**Conseil économique et social**

**Forum mondial de l'harmonisation
des Règlements concernant les véhicules****Groupe de travail de l'éclairage
et de la signalisation lumineuse****Soixante-neuvième session**

**Amendements collectifs: Règlements n^{os} 3, 4, 6, 7, 19,
23, 38, 65, 69, 70, 77, 87, 91, 98, 112, 113 et 119****Proposition de complément 6 à la série 01 d'amendements
au Règlement n^o 69 (Plaques de signalisation arrière
pour véhicules lents)****Communication de l'expert de l'Allemagne***

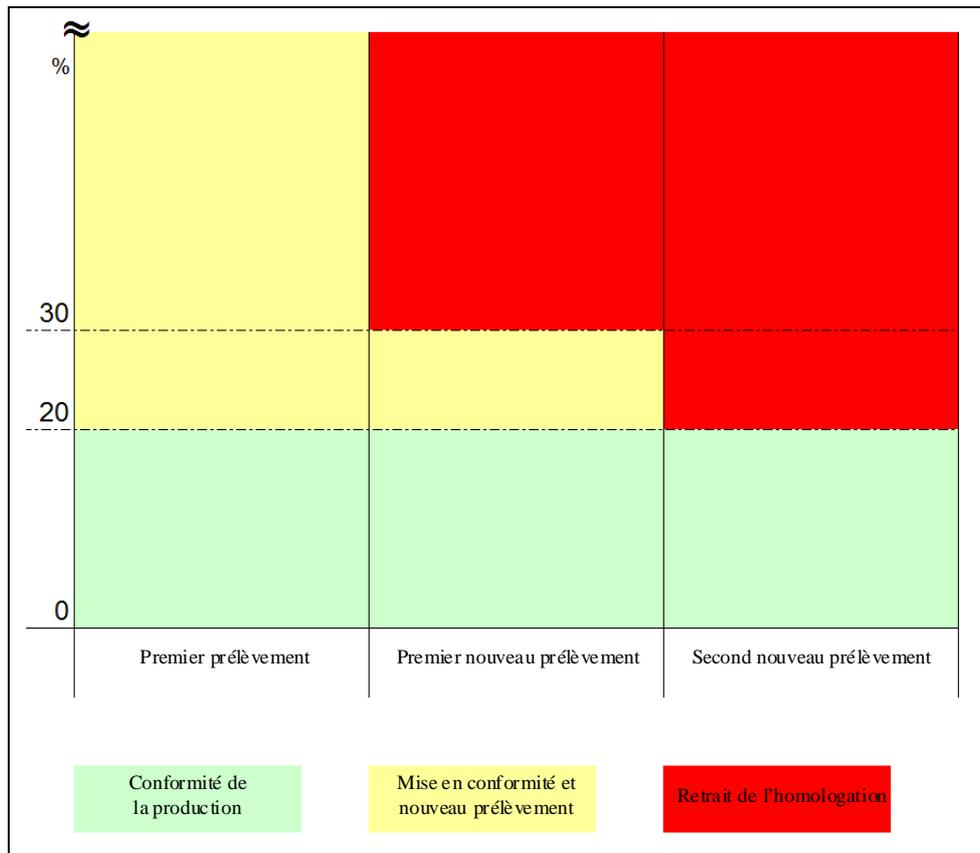
6. La conformité de la production est désormais décrite dans le cadre d'un processus structuré par étapes (avec un nombre d'étapes limité) qui permet au fabricant de mettre sa production en conformité dès la première étape – dans le cas d'écarts supérieurs à 20 %. En outre, le processus de conformité de la production peut être achevé plus rapidement lorsque les deux premiers échantillons sont conformes à toutes les spécifications.

7. La proposition décrit en détail la «troisième étape» qui définit la situation dans laquelle l'homologation est retirée, lorsque, après la deuxième répétition de cette procédure, le fabricant n'a pas été en mesure de mettre sa production en conformité.

8. Le schéma ci-après illustre cette procédure par étapes.
